Projet de la centrale photovoltaïque de
Fère-Champenoise (51)

Réponse aux recommandations de l'ABF
du 07/10/2022

Décembre 2022

Figure 1 : Carte de localisation des vues proches sur le projet

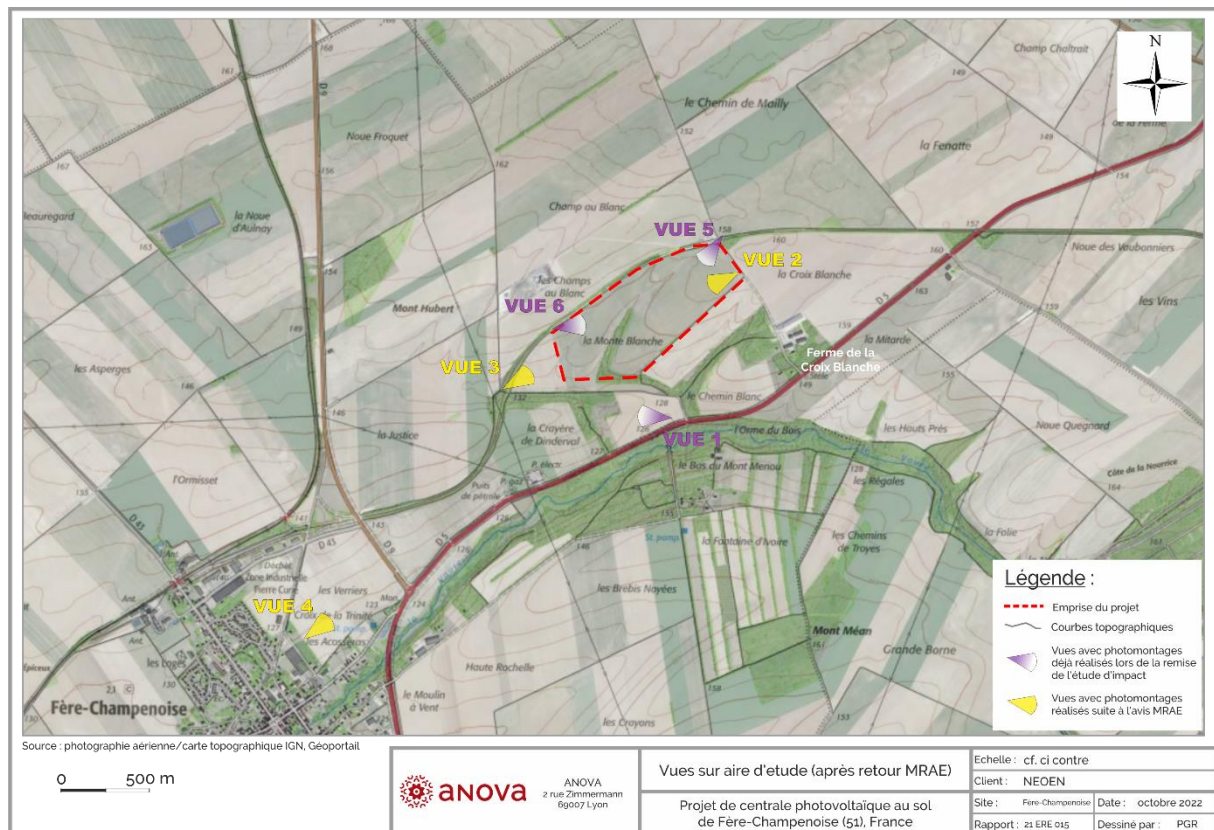
1. « Au regard de la hauteur totale des installations (près de 3 mètres de haut), un traitement paysager sera réalisé sur les franges du terrain d'assiette du projet ; ce traitement paysager consistera en la réalisation de merlons d'une hauteur d'au moins 2 mètres, et densément plantés (arbres et arbustes d'essences et de gabarits variés) pour limiter l'impact paysager du projet. »

La carte suivante rappelle les 4 vues proches identifiées sur le site par l'analyse paysagère du projet lors de la remise de l'étude d'impact :

Ces vues sont reprises par les photomontages suivants, afin d'informer le public au mieux de l'insertion paysagère du projet et de sa visibilité depuis l'environnement proche. Les photomontages comprennent également un jeu de modifications prenant en compte les avis de l'ABF, de la DREAL et de la MRAe concernant la nature et l'aspect des matériaux employés pour l'installation des locaux techniques, portail et clôtures autour du projet.

Comme indiqué dans l'étude d'impact, depuis le nord-ouest de l'aire d'étude éloignée du projet (5 km), les vues sont masquées par les boisements et la topographie entourant l'aire d'étude immédiate et ne nécessitent donc pas la mise en place de merlons. En effet, le projet se trouve encadré par rapport aux éléments se trouvant entre la route RD9 et la plaine de la Monte Blanche.

Figure 12 : Distance séparant le projet photovoltaïque de Fère-Champenoise et l'aéroport de Paris-Vatry.

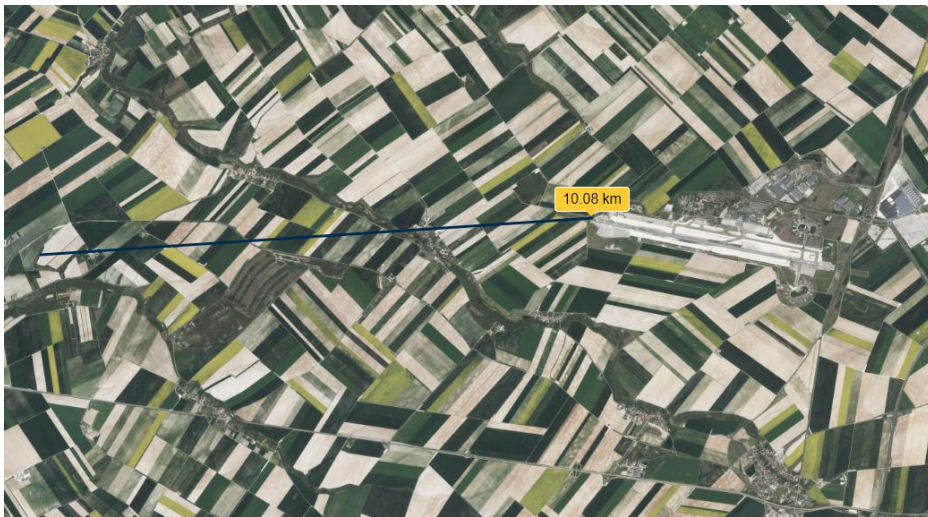
3. « Les panneaux photovoltaïques seront traités anti-reflets »

Les traitements anti-reflets de panneaux photovoltaïques permettent de limiter la réverbération des faisceaux lumineux. Le projet photovoltaïque de Fère-Champenoise se situe à 10km vol d'oiseau de la fin de la piste de l'aéroport de Paris-Vatry. Le projet est donc en dehors du périmètre réglementaire de 3km fixé par la Direction Générale de l'Aviation Civile (DGAC) soumettant automatiquement tout projet à une étude de réverbération.

Le projet de Fère-Champenoise se situe bien au-delà de ce périmètre et ne gênera donc pas les manœuvres aéronautiques.
